Unterstützung Maßnahmenentwicklung und Maßnahmenbeurteilung ehem. Munitionslager Mitholz

Vorausmaßnahmen, Variantenvergleich und
VBS-Risikoanalyse 2020

Bericht E 41/2020

Auftraggeber	Bundesamt für Umwelt, Abteilung Gefahrenprävention, Sektion Störfall- und Erdbebenvorsorge
Projekt-Nr. (EMI)	268577
VS-Einstufung	keine

Abbildung 2: Näherungsberechnung der Wurfweiten für einzelne Wurfstücke von 3 t bis 5 t Masse aus dem Unfallereignis 1947 bei Variation des Abgangswinkels und der Abgangsgeschwindigkeit. Wertebereich vgl. Anhang 2: Abschätzung Energiegehalt Trümmer Mitholz 1947.

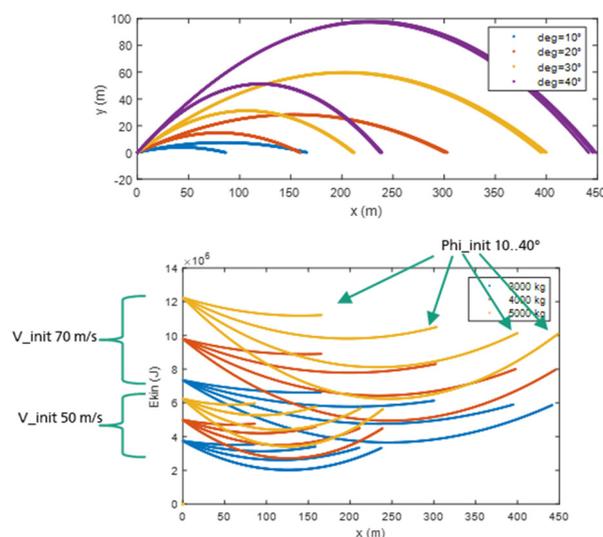
Zur Wirksamkeit der Netze gegenüber den maßgebenden Explosionsszenarien macht die Vorstudie keine quantifizierten Aussagen. Eine Darstellung beispielsweise der reduzierten Gefährdungsbereiche fehlt. Die Vorstudie enthält eine Abschätzung der kinetischen Energie, welche die Trümmer bei dem Unfallereignis 1947 gehabt haben mögen, um die entsprechenden Wurfweiten zu erreichen. Eine solche Abschätzung ist auch aus Sicht des EMI sinnvoll und notwendig, um entsprechende Netzsysteme zu dimensionieren. Vergleichende Berechnungen von Flugbahnen haben gezeigt, dass bei Trümmerschnelligkeiten von 50-70 m/s und Trümmermassen von 3000 bis 5000 kg die in der Vorstudie angegebenen Energiegehalte von deutlich mehr als 10000 kJ plausibel sind (Abbildung 2 und Anhang 2: Abschätzung Energiegehalt Trümmer Mitholz 1947).

Die lokalen Netzsysteme an den exponierten Objekten werden grundsätzlich einer geringeren Belastung ausgesetzt, als die Netzsysteme unmittelbar am Fels. An den exponierten Objekten ist die Trümmerdichte deutlich geringer und der Energiegehalt der einzelnen Trümmerstücke hat mit der Entfernung zum Explosionsort abgenommen. Das EMI stimmt mit dem VBS darüber ein, dass die bautechnische Umsetzung der lokalen Netzsysteme an den Gebäuden deutlich schwieriger ist als am Fels.

Eine bremsende Wirkung von Netzen auch bei Versagen dieser wird in der Vorstudie nicht beachtet. Aus Sicht des EMI sollte diese in der weiteren Planung von Netzstrukturen berücksichtigt werden, um eine realistischere Wirkungsbeurteilung von Netzen zu ermöglichen. Auch wenn ein Netzsystem einzelne Trümmer nicht vollständig auffängt, wird weiterhin kinetische Energie dissipiert, um das Netzsystem zu durchstoßen und zu verformen. Je nach Zeitdauer, die verstreicht, bis das Netzsystem vollständig unwirksam, d.h. zerstört, ist, bleibt gegebenenfalls weiterhin die Bremswirkung auf nachfolgende Trümmerstücke im Verlauf des Herausschleuderns erhalten; dies unter der Annahme, dass der Versagensmechanismus des Netzsystems deutlich träger ist als der Trümmerwurfprozess. Die zeitliche Abfolge ist abhängig von der Beschaffenheit des Netzsystems und der Geschwindigkeit der Trümmer (und damit von dem Ereignisszenario). Sie sollte in der weiteren Planung und der Wirkungsbeurteilung der Netzsysteme berücksichtigt werden. Auch hier können experimentelle Untersuchungen und numerische Simulation im Weitergang der Planung helfen, die Wirksamkeit der Netze einzuschätzen.

Abbildung 3: Übersicht Maßnahmenplanung des VBS [13].

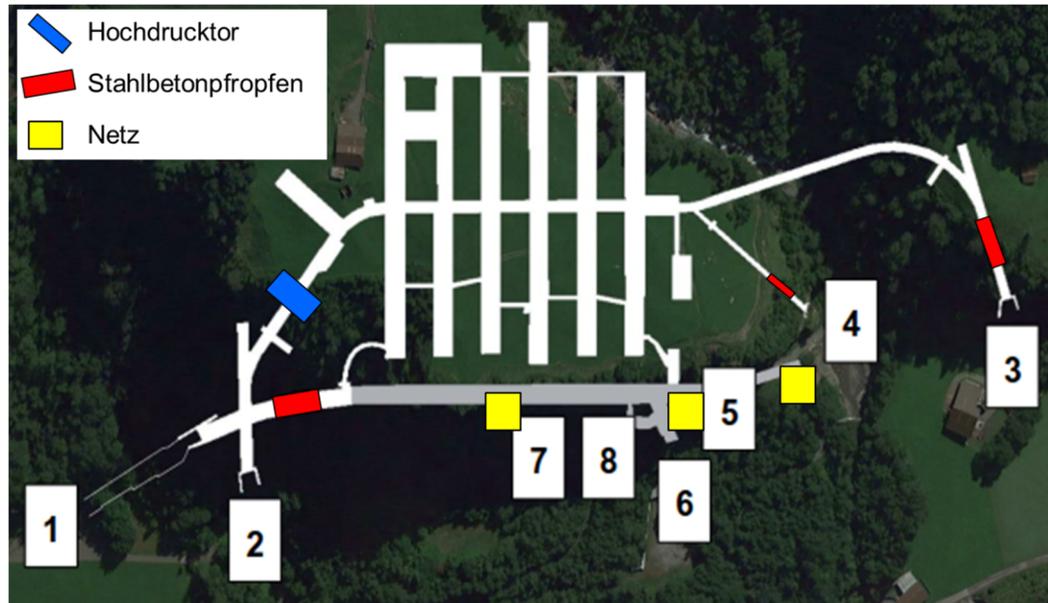
- b. Nachverfolgung der Planung und Bemessung von Netzsystemen vor dem Fels an den Orten 5 bis 8 nach Abbildung 3. Die Netzsysteme sollten auftrennbar sein, um allfällige Arbeiten am Fels während der Räumung nicht zu beeinträchtigen.

Abbildung 12: Ausschnitt Schnitt 3: Hohlraumverfüllung, Anhang B [15].

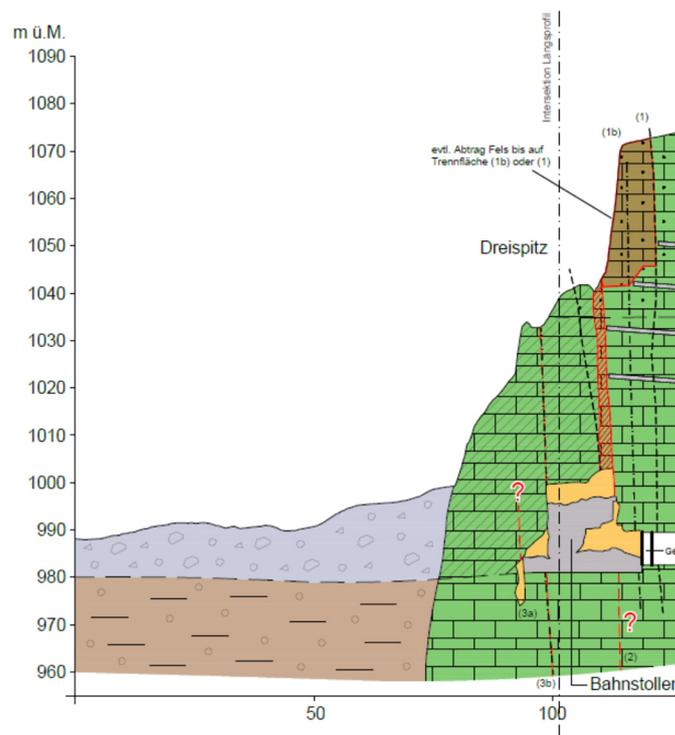
Als mögliches Verfüllmaterial nennen [5, 15] Blähton. Wie dort festgehalten, sollte beim möglichen Einbringen darauf geachtet werden, dass Blähton leicht elektrostatisch aufladbar ist, was im Zusammenhang mit der Empfindlichkeit der verschütteten Zünder und dem Kupferazid (vgl. Abschnitt 6.2.1) kritisch ist.

Für eine Entscheidung, ob die Verfüllung ohne Evakuierung unbeteiligter Dritter möglich ist, sind aus Sicht des EMI noch zu viele Fakten unbekannt. Sobald durch menschliche Einwirkung das Risiko bei störfallrelevanten Ereignissen erhöht wird und durch geeignete Schutzmaßnahmen nicht in einen nach StFV akzeptablen Bereich gesenkt werden kann, müssen unbeteiligte Dritte evakuiert und die Verkehrsträger gesperrt werden.
